**Arrêté préfectoral
fixant des prescriptions complémentaires à l'autorisation d'exploiter
de la S.A.S FAMY à VALSERHONE**

ARTICLE 1^{er} – Modification de l'article 1.2.3.4 de l'arrêté préfectoral du 9 octobre 2017

ARTICLE 3 – Modification de l'article 8.1.2.3 de l'arrêté préfectoral du 9 octobre 2017

ARTICLE 4 – Modification du phasage d'exploitation

Annexe 3 Plans de phasage d'exploitation

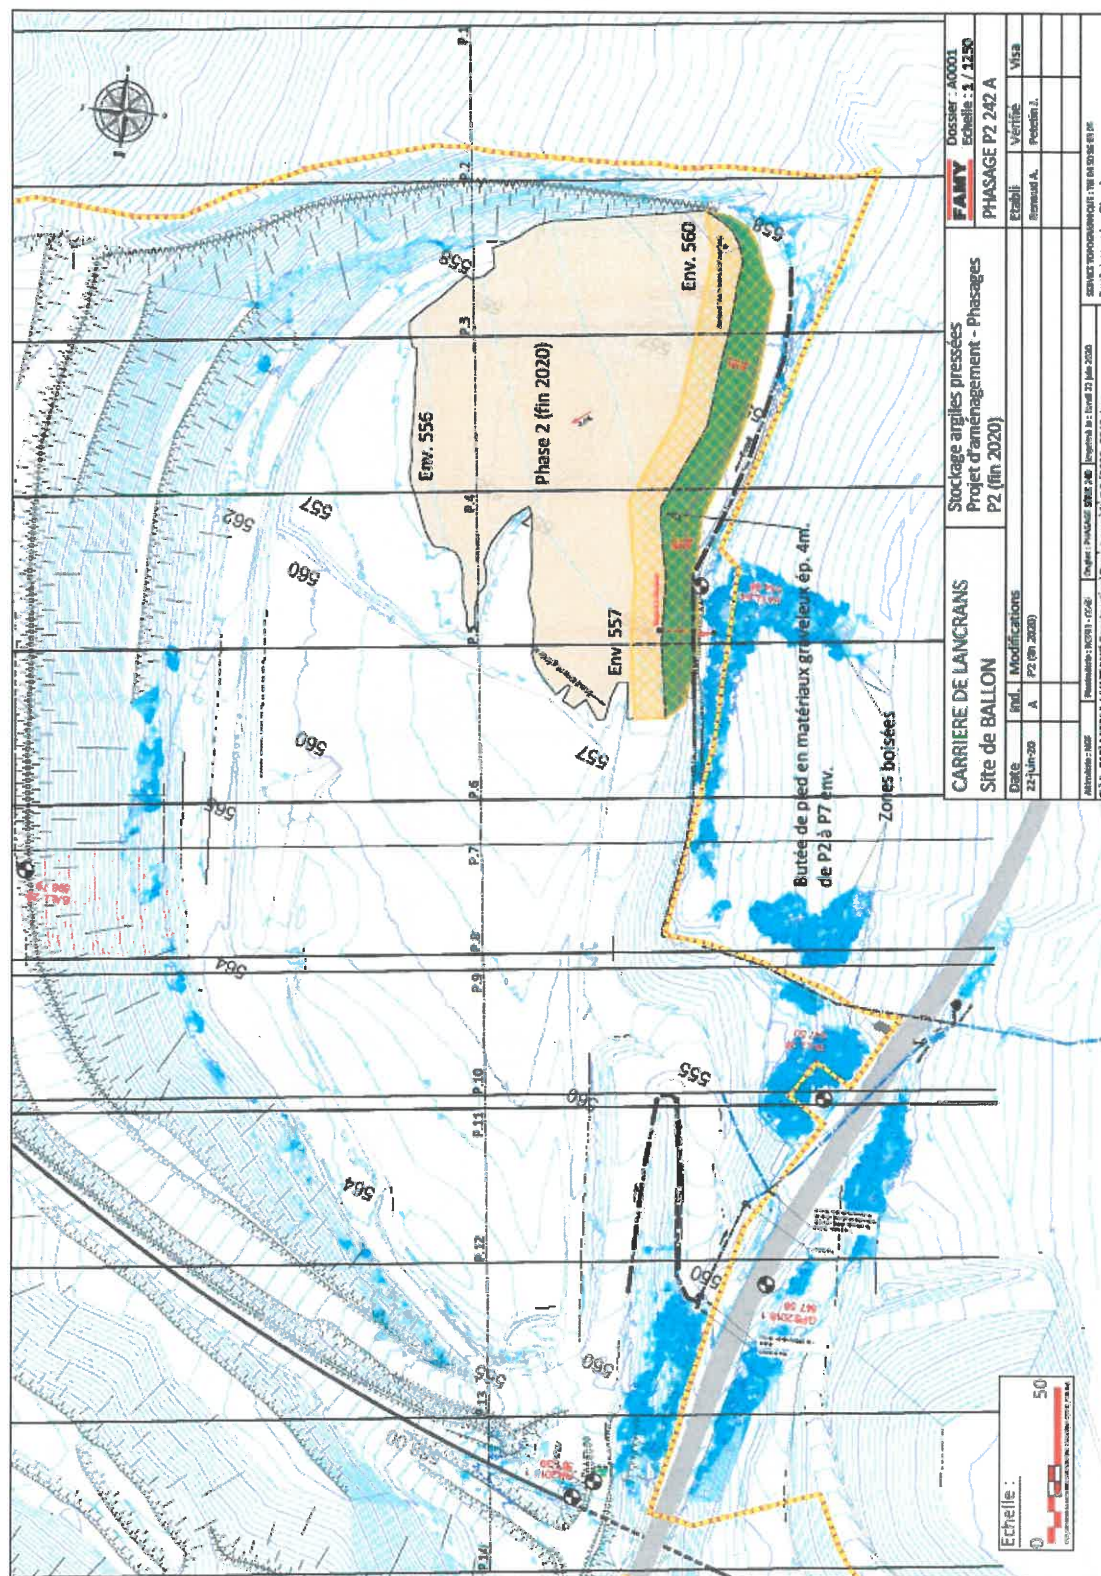
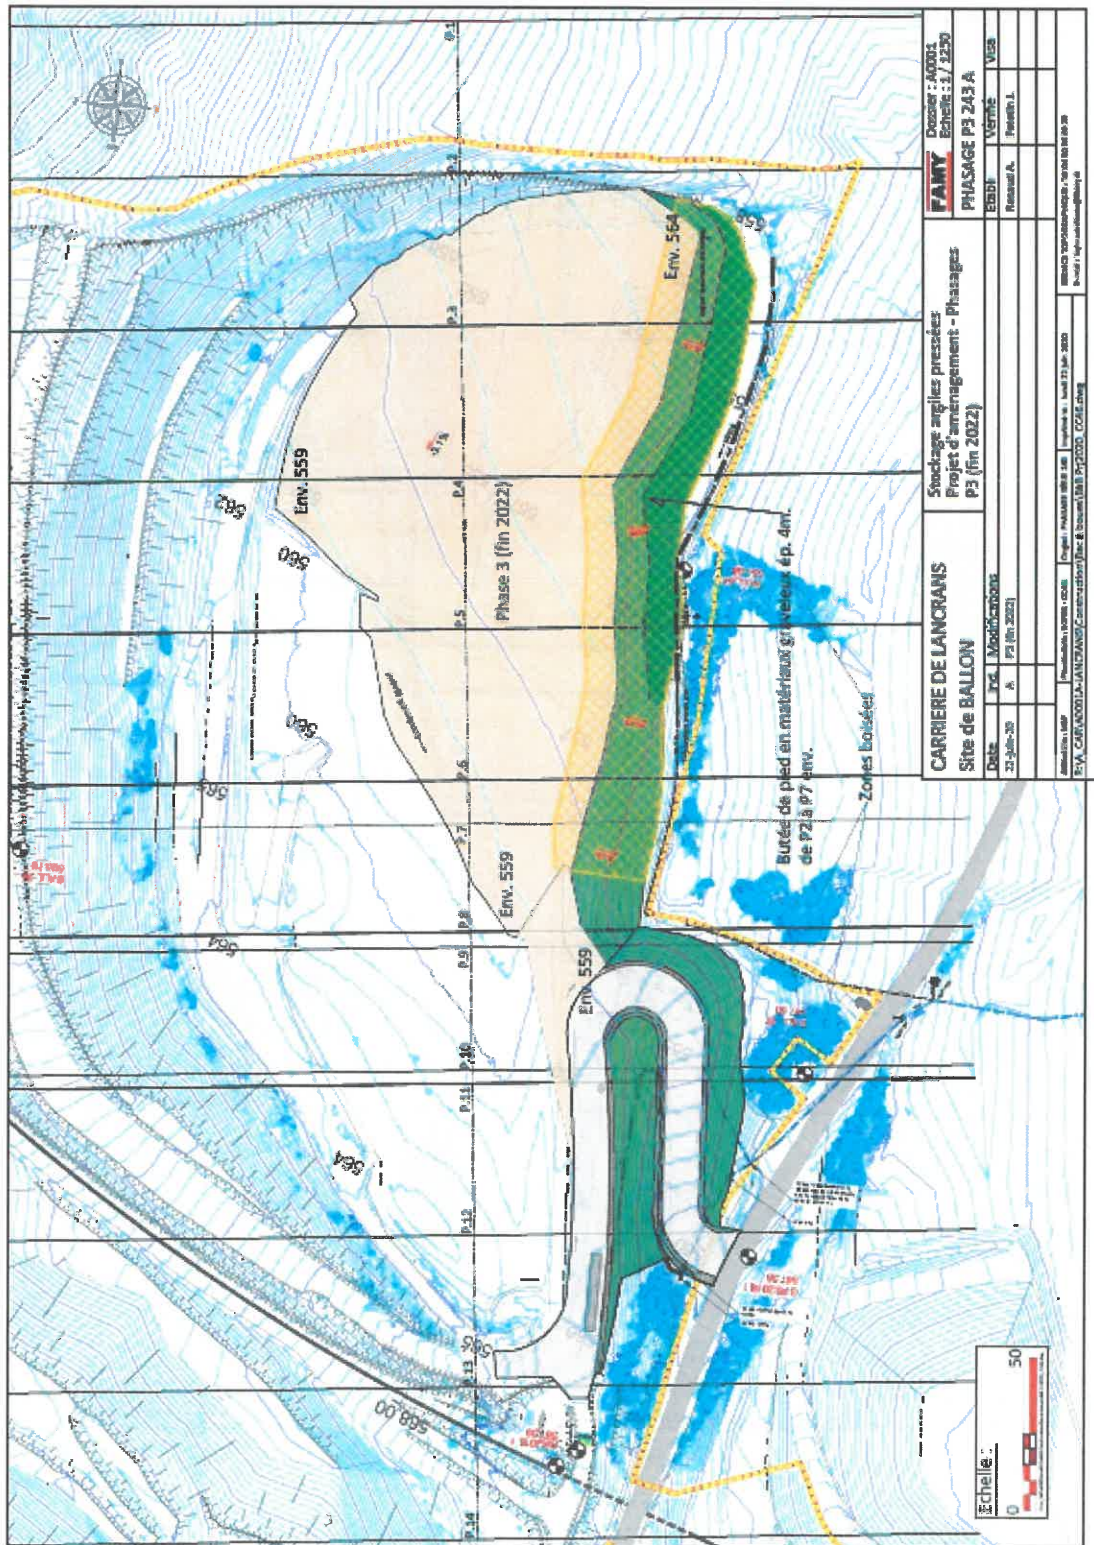
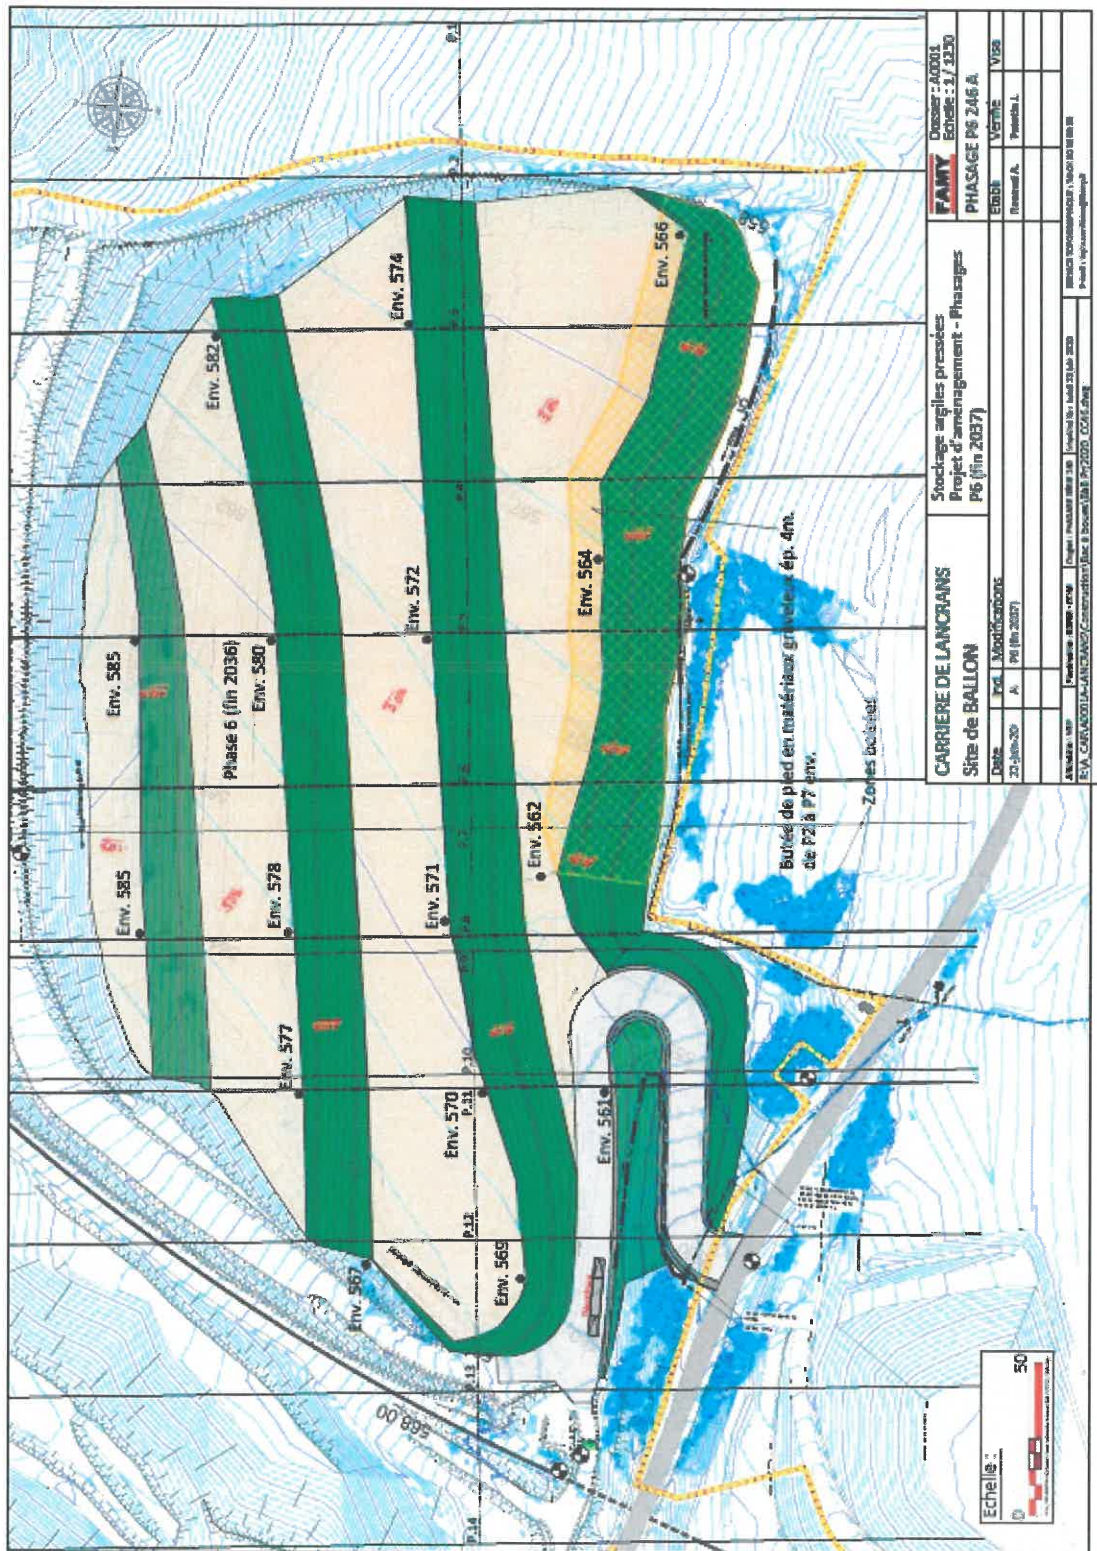
Les plans de phasage de l'annexe 3 de l'arrêté préfectoral du 9 octobre 2017 sont remplacés par les plans de phasage joints en annexe 1 du présent arrêté et intitulés : « ANNEXE 3 : PLANS DE PHASAGE D'EXPLOITATION ».

ANNEXE 3 bis : PLANS DE PHASAGE DU BASSIN DE STOCKAGE DES BOUES

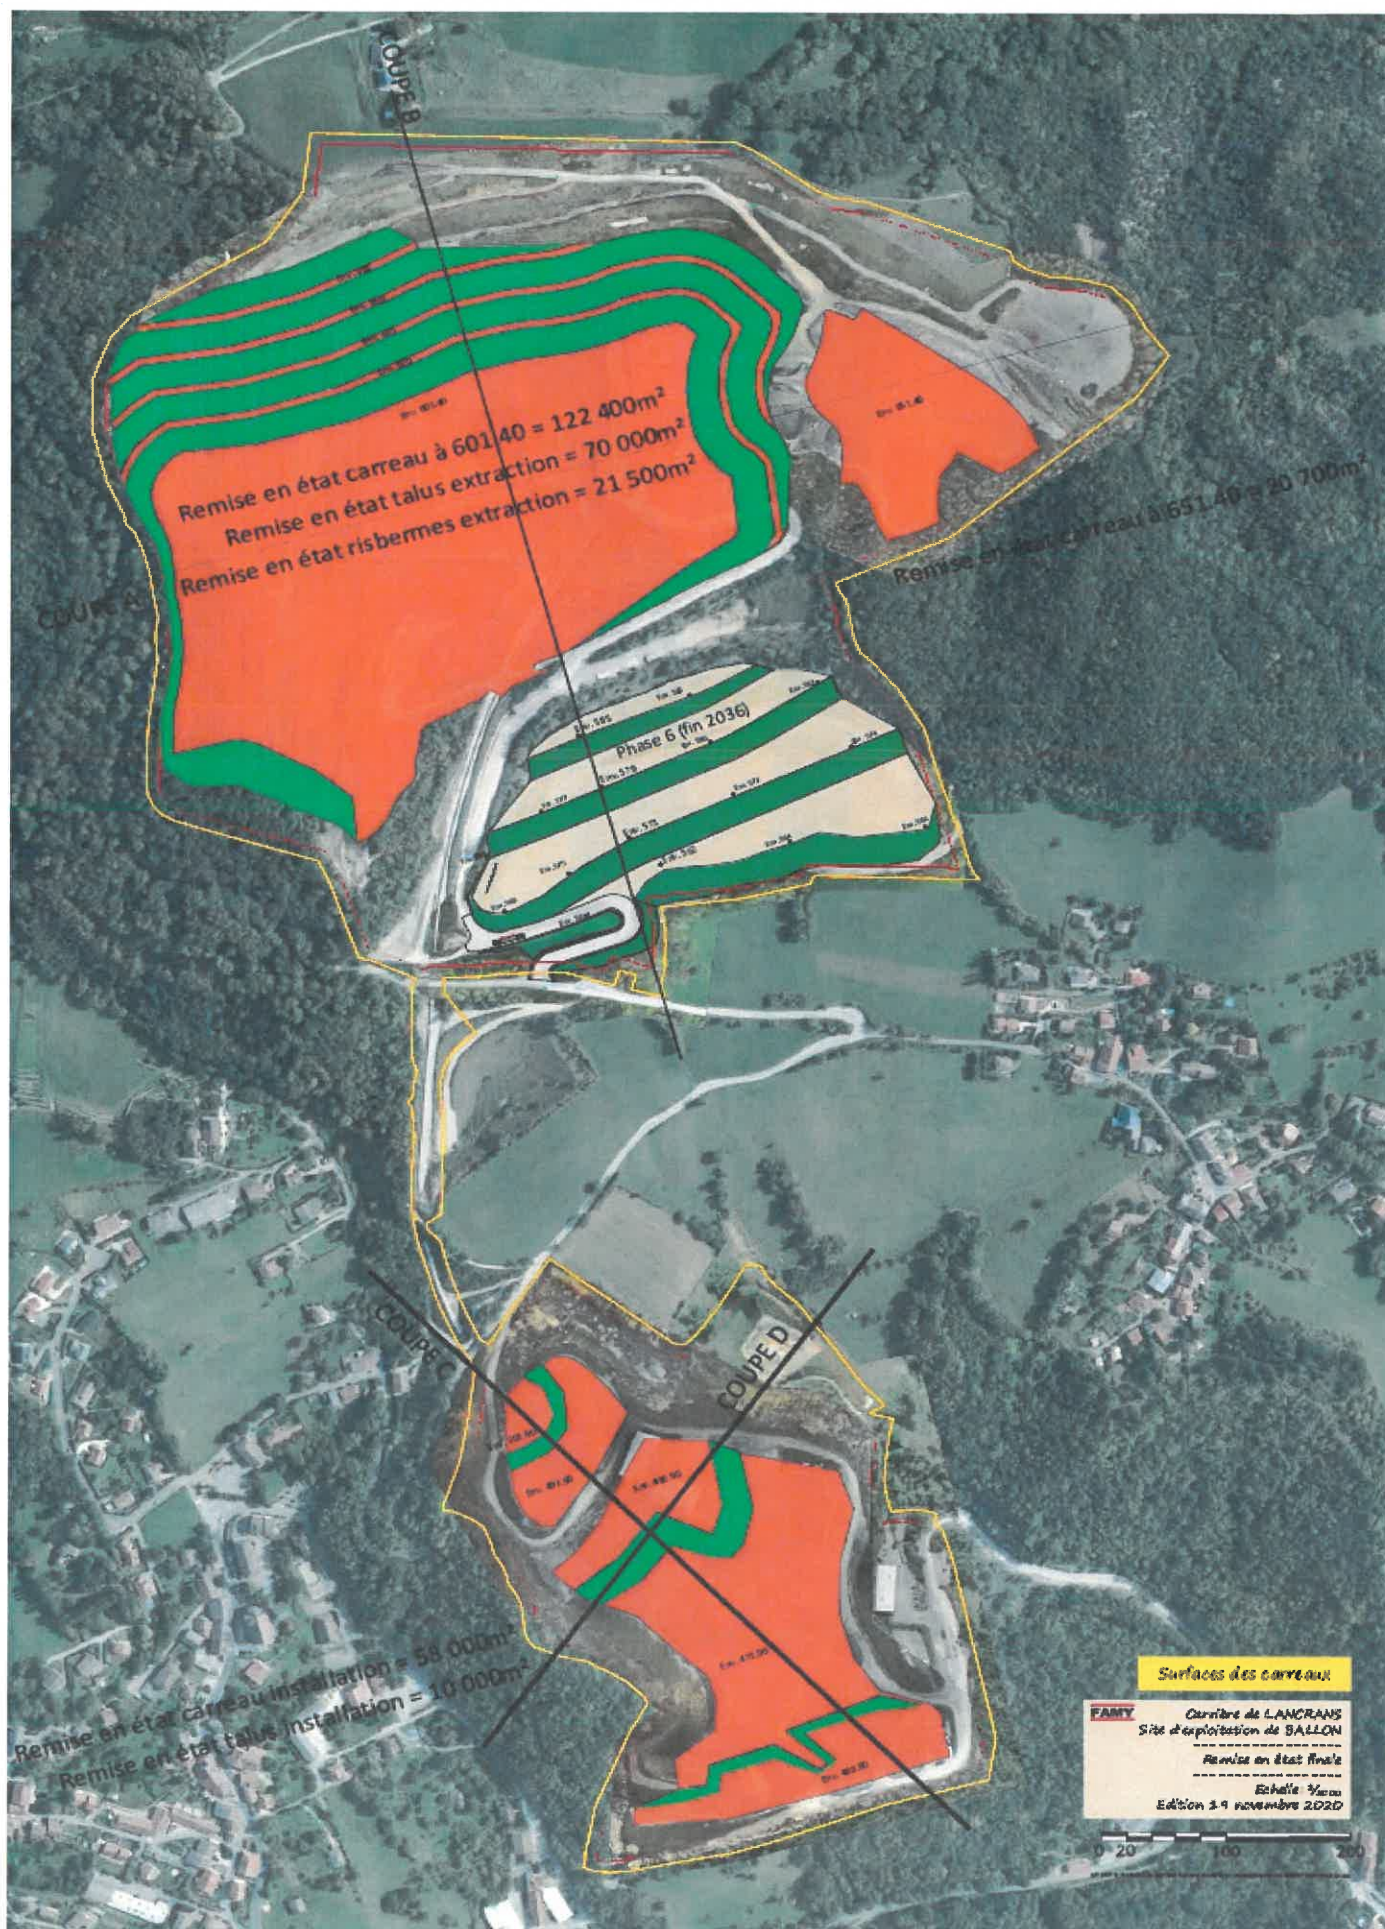
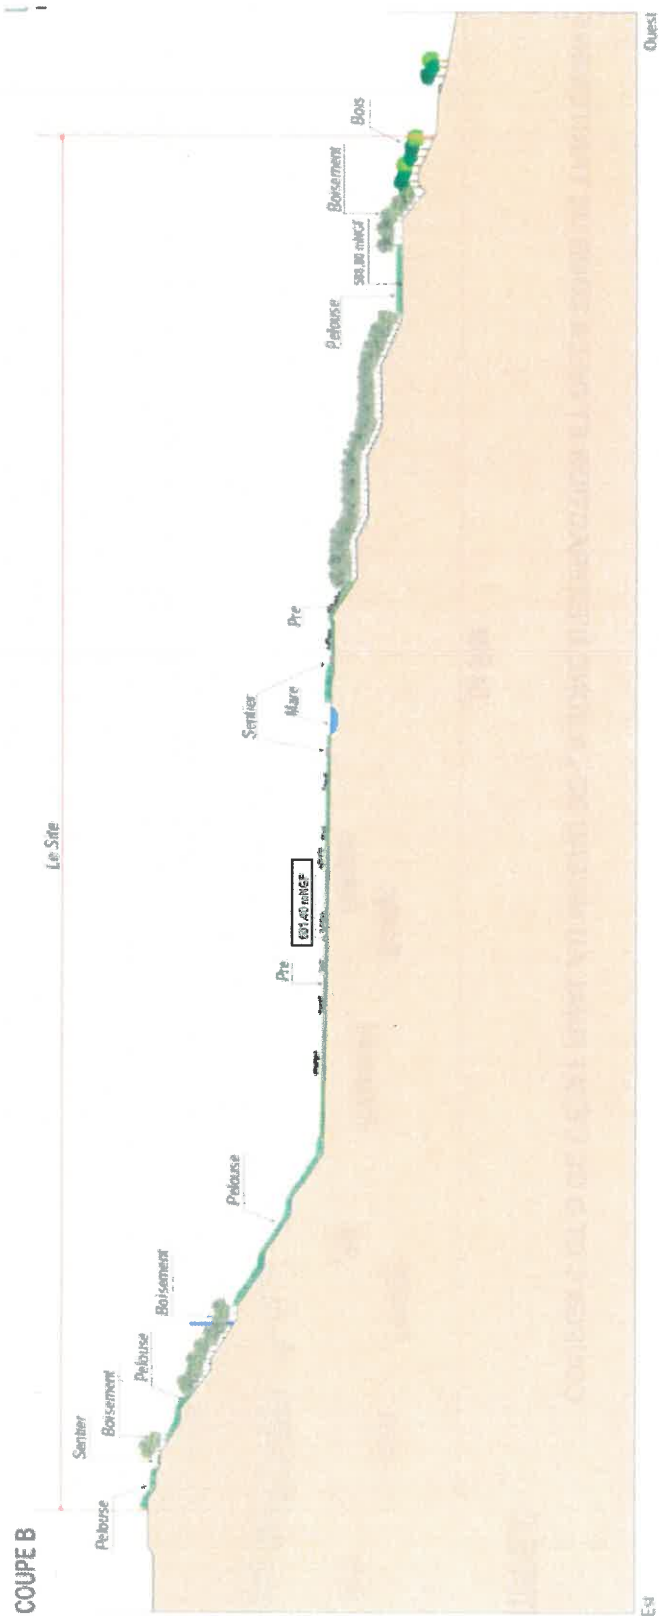
II - Les caractéristiques de la zone de stockage des boues pressées sont les suivantes :

- *création d'une pente minimale de 2 % Sud-Ouest/Nord-Est ;*
- *profilage des remblais argileux pour assurer l'exutoire gravitaire de la base drainante avec une pente d'écoulement minimal de 2 % du Nord vers le Sud ;*
- *création d'une butée complémentaire, contre la digue de fermeture du bassin au niveau de l'accès actuel, à échéance fin 2019 ;*
- *talus inférieurs côtés Sud/Ouest recouverts de 4 mètres de matériaux graveleux ;*
- *talus avals pentés à 5H/2V (soit environ 22°) avec risberme de 5 mètres de largeur tous les 10 mètres de hauteur de remblais, jusqu'à la cote moyenne 570 (565 à 574) ;*
- *au-delà les risbermes sont élargies de 30 à 50 m pour atteindre les cotes moyennes de 577 m (573 à 579) et 583 m (581 à 585) – Annexe 3 bis « Plans de phasage du stockage des boues » ;*
- *coupures hydrauliques en matériaux granulaires tous les 5 mètres.*

Les plans de phasage du bassin de stockage des boues issues du lavage des matériaux sont ajoutés à l'arrêté préfectoral du 9 octobre 2017 en annexe 2 du présent arrêté et intitulés : « ANNEXE 3 bis : PLANS DE PHASAGE DU BASSIN DE STOCKAGE DES BOUES ».

ANNEXE 11 – LOCALISATION DES COUPES

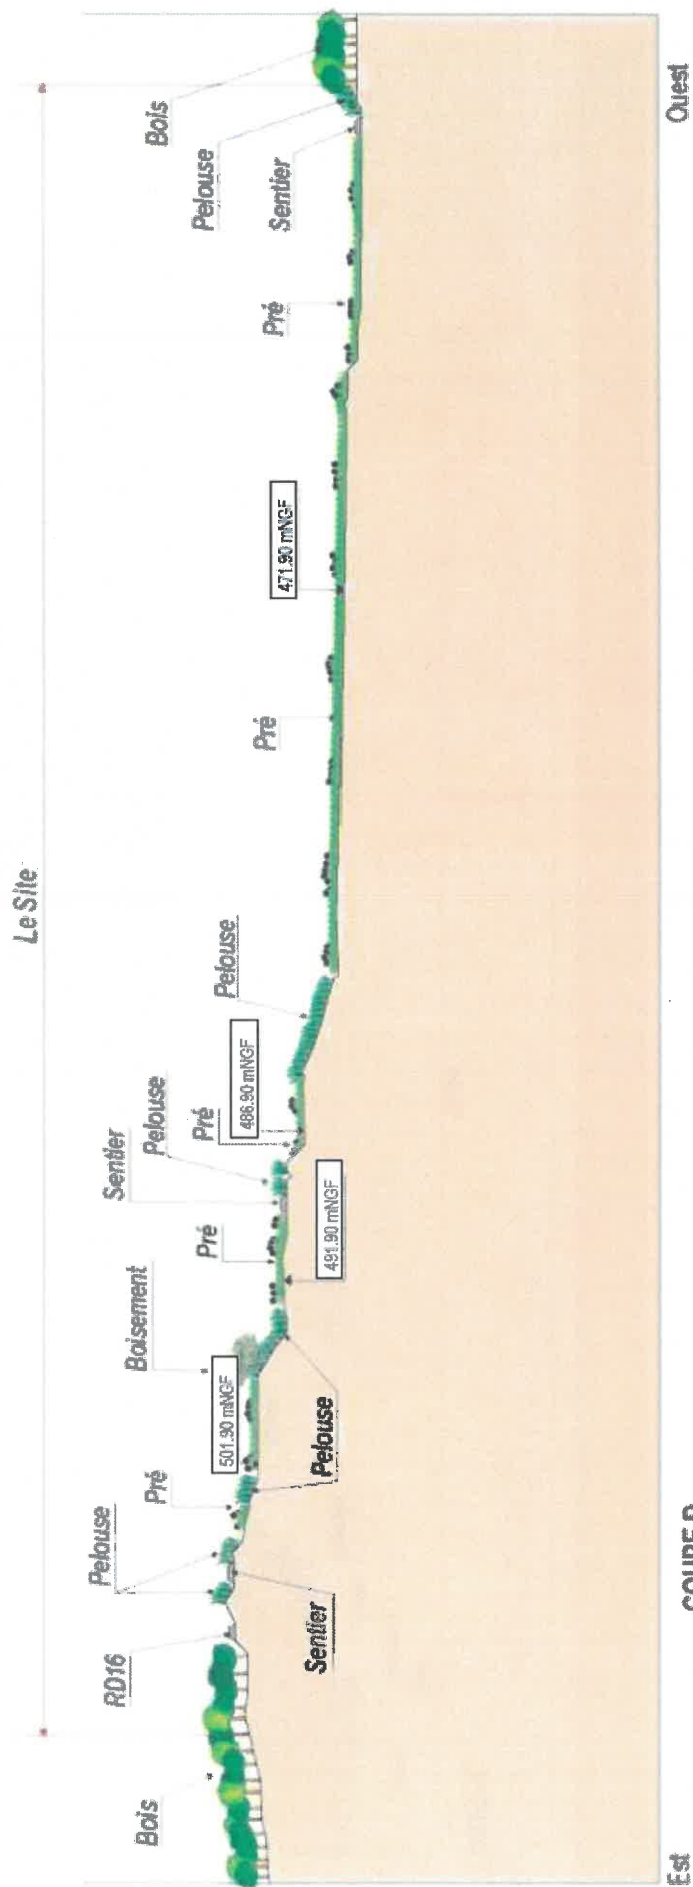
Le plan « Localisation des coupes » et les « Coupes A et B de l'état final au niveau de la zone d'extraction et de la zone de stockage des boues » de l'annexe 11 de l'arrêté préfectoral du 9 octobre 2017 sont remplacés par le plan et les coupes joints en annexe 3 du présent arrêté et intitulés :

« ANNEXE 11 – « LOCALISATION DES COUPES » et « COUPES A ET B DE L'ÉTAT FINAL AU NIVEAU DE LA ZONE D'EXTRACTION ET DE LA ZONE DE STOCKAGE DES BOUES »
